泊発電所3号炉

防潮堤の構造成立性評価方針について

(指摘事項に対する回答及びアンカーボルトの性能試験結果他)

令和5年10月23日
北海道電力株式会社

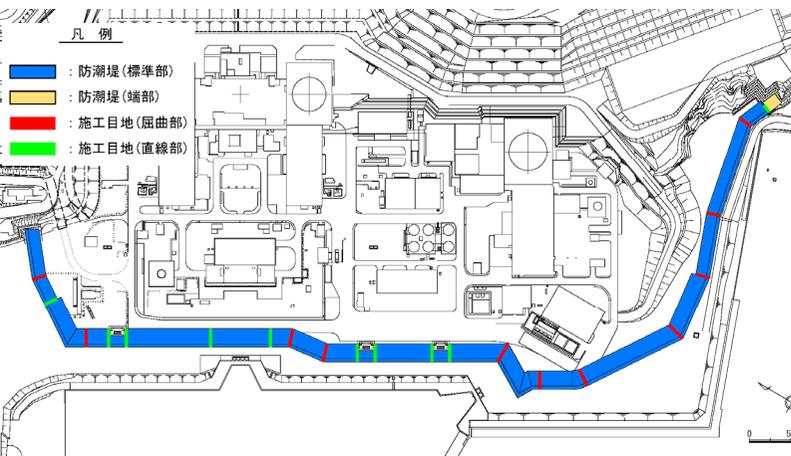
【指摘事項 221101-04】

止水目地の構造の一部であるアンカーボルトBの設計について、性能試験の結果を踏まえ、許容限界を含む設計の考え方を説明すること。なお、説明に当たっては、以下の事項を含めて説明すること。

- 性能試験の結果から判定される、アンカーボルトB及びセメント改良土の破壊モード
- 上記破壊モードを踏まえた、止水目地及びセメント改良土に要求される止水機能

- 第1192回審査会合で説明した止水目地構造においても、アンカーボルト※¹でセメント改良土に固定する構造であることから、アンカーボルトの許容引張力及び許容せん断力は、アンカーボルトの性能試験で「各種合成構造設計指針・同解説(2010年)」(以下、「各種合成構造設計指針」という。)の適用性を確認した上で、「各種合成構造設計指針」に基づき決定する。
- アンカーボルトの性能試験結果を踏まえて、泊発電所の防潮堤のセメント改良土に固定するアンカーボルトは、以下の理由から「各種合成構造設計指針」の適用性があると判断した。(P15参照)
 - 性能試験で得られた耐力は「各種合成構造設計指針」の算定式による耐力以上を有すること。
 - 性能試験で得られた破壊形式は「各種合成構造設計指針」から想定される破壊形式と一致したこと。
- アンカーボルト及びセメント改良土に要求される止水機能は、「各種合成構造設計指針」に従い概ね弾性範囲になる許容引張力及び許容せん断力を設定し、アンカーボルトに発生する引張力及びせん断力が許容引張力及び許容せん断力を満足するように設計することで確保する。(P16参照)
